改善箇所説明図

識別：対策済み車両には、キャブ後方右側にリコール届出番号（外－3179）のステッカーを貼付ける。

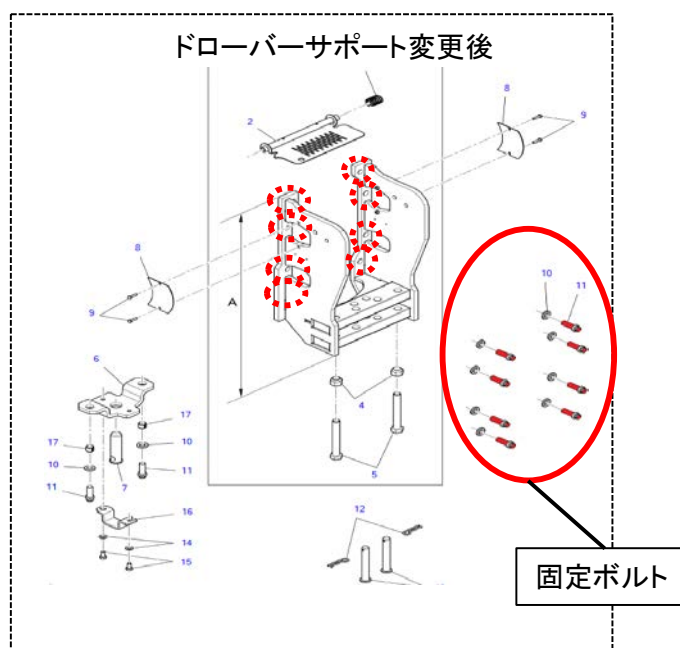
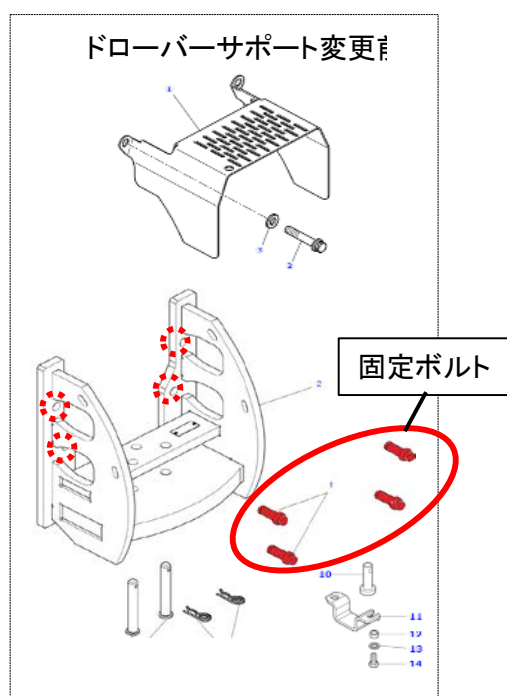
不具合発生箇所

ドローバーサポート

ドローバー

農耕トラクタのドローバーサポート（連結装置）において、固定ボルトの強度が不足しているため、固定ボルトが破損するものがある。そのため、けん引走行中にトラクタに装着した農耕作業用トレーラが外れるおそれがある。

※ドローバーサポートに付属する固定ボルトも交換部品に含む。

全車両、ドローバーサポートを対策品に交換する。
